Věc: Návrh geotechnika k provádění zpětných zásypů a úpravě navržených skladeb komunikací na akci **Nový pavilon EMERGENCY, COS vč. JIP a nadzemní spojovací koridor se stávajícím pavilonem „D“, Krajská zdravotní, a.s. - Nemocnice Chomutov, o.z..**

LAPÓ zkušební laboratoř s.r.o.

FOTODOKUMENTACE

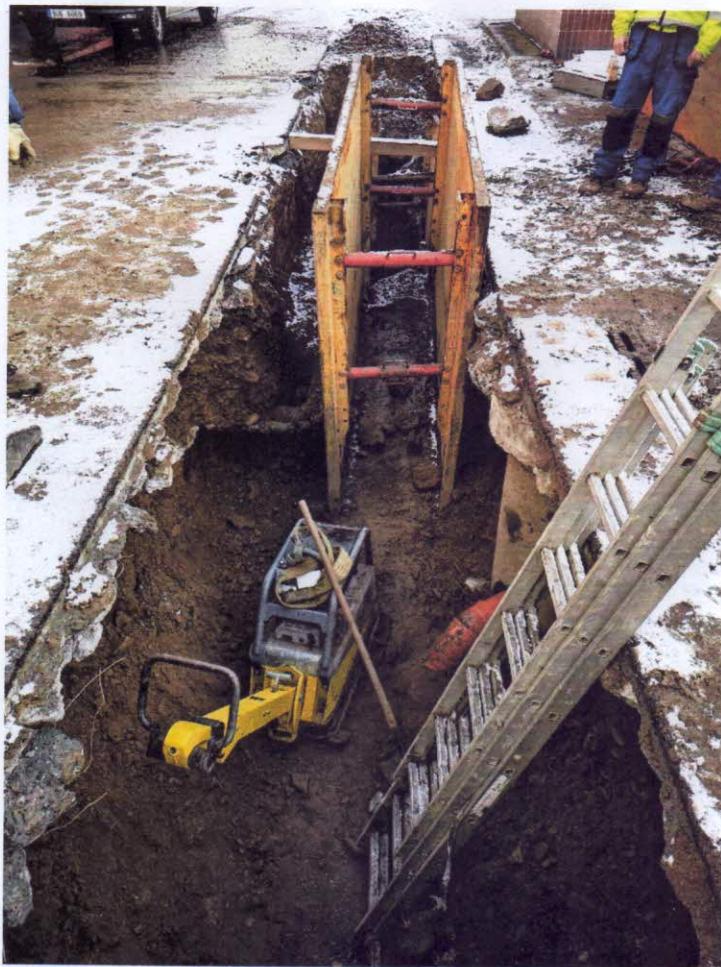
Spodní pohled na betonovou vrstvu a stěnu původního zkonsolidovaného zásypu

Pohled na betonovou desku s vloženou sítí KARI

Další zdroj problémů vypadávání zeminy – odpad, po kterém materiál sklouzavá

Pohled na trasu výkopu – vlevo zasahuje vypadávání zeminy až 1m pod vozovku, vpravo až 0,75m...
